INFORME AUDITORÍA TÉCNICA EXTERNA

LM-AT-138-10

Evaluación del Puente Palomo – Río Grande de Orosi

Ruta Nacional No. 224

Fotografía No. 5. Elementos deformados en la torre suroeste
(Fecha de fotografía 28-abr-2010)
(Fuente: Unidad de Puentes, LanammeUCR)

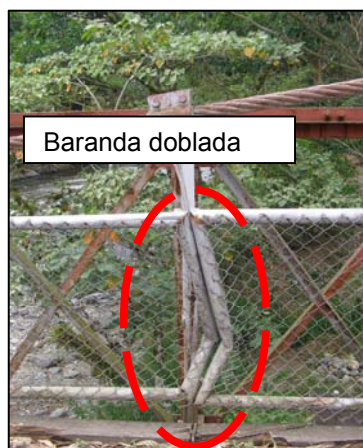
Por otro lado algunos elementos de las torres presentan deformaciones, aparentemente producto de impactos. Ver fotografía No. 5. También existen péndolas flojas al igual que tensores flojos a nivel de entrepiso.

Fotografías No. 8, No. 9 y No. 10. Daño en columna de torre sur este
(Fecha de fotografía 28-abr-2010)

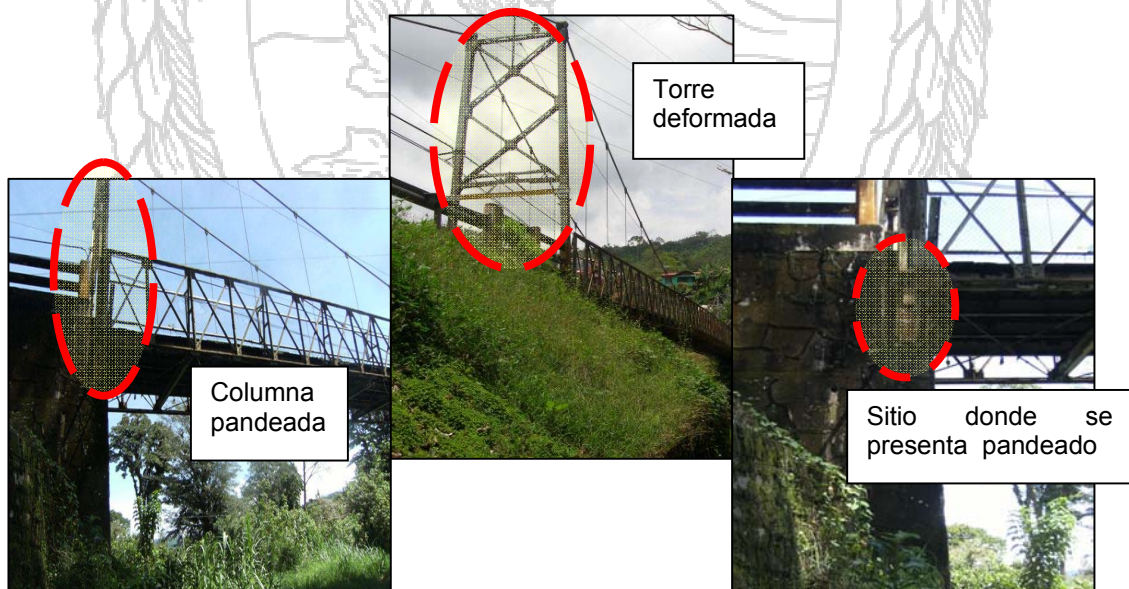
Observación No. 2: Se detectó un daño en la torre sur oeste.

Otro problema adicional detectado por el Equipo Auditor, se ubica en los elementos de la torre sur oeste del puente.

Esta torre presenta una deformación a nivel de su base, probablemente producto de una colisión vehicular. Ese daño reduce probablemente la capacidad de la columna de llevar cargas axiales, consecuentemente reduce la capacidad estructural del puente. Dependiendo de la condición de las cargas a las que se vea impuesta la estructura, puede que este daño lleve a comprometer la estabilidad del puente. Además, en esa misma torre y base hace falta un pin que conecta la estructura colgante con la columna derecha y que impide el movimiento vertical de la superestructura y limita el movimiento horizontal. También algunos elementos diagonales y horizontales están deformados, ver fotografía No. 8, No. 9 y No. 10. En el informe No PN10-01 anexo a este informe se describe más en detalle estos problemas que presenta el puente. También se adjunta el formulario de inspección de puentes de la Unidad de Puentes del LanammeUCR.

Figura No. 3: Ubicación de señalización de restricción de paso y carga
(Fecha de fotografía 28-abr-2010)
(Fuente: Unidad de Auditoría Técnica, LanammeUCR)

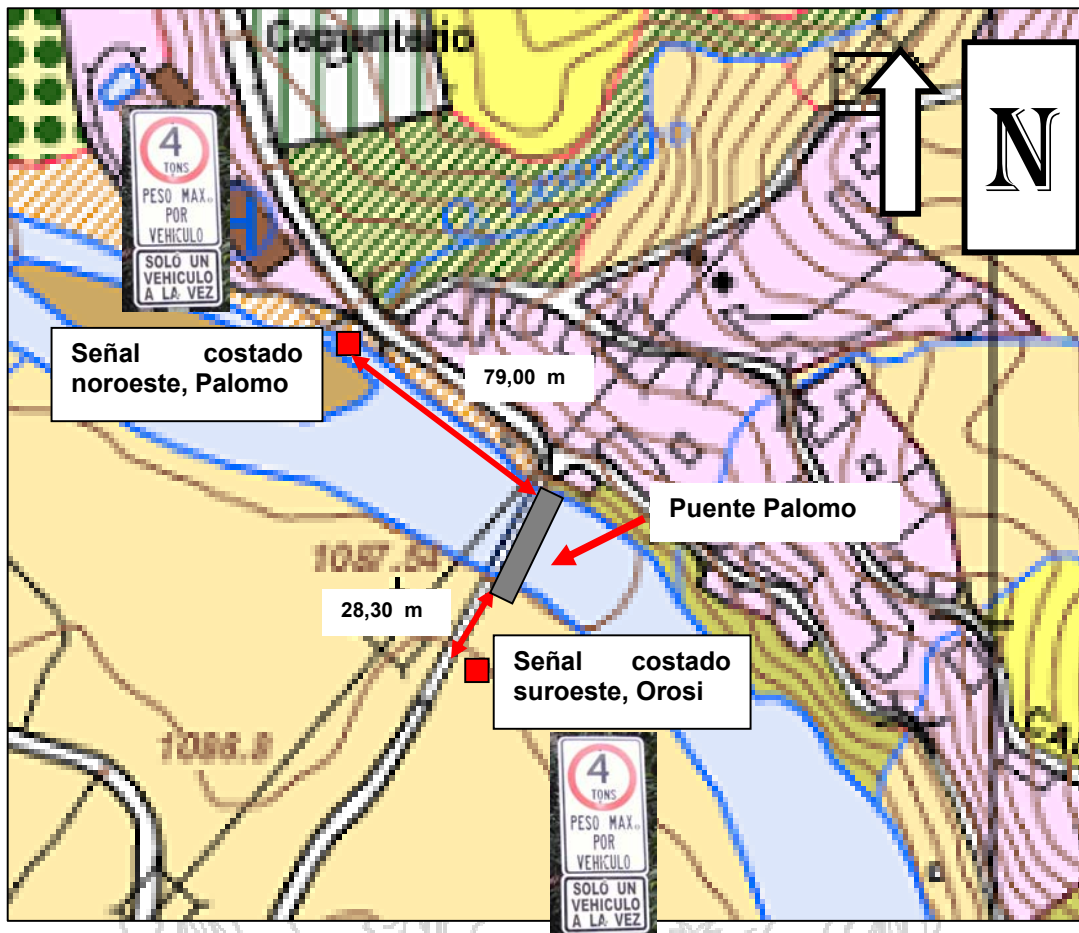
Se logró constatar que una de las acciones realizadas a la fecha por el MOPT / CONAVI ha sido la rotulación que indica la restricción de la carga máxima por vehículo a 4 toneladas y la restricción de paso a un solo vehículo a la vez. En la gira realizada el día 28 de abril del 2010, se evidenció que esta señalización se colocó a ambos lados del puente como se muestra en la Figura No. 3.
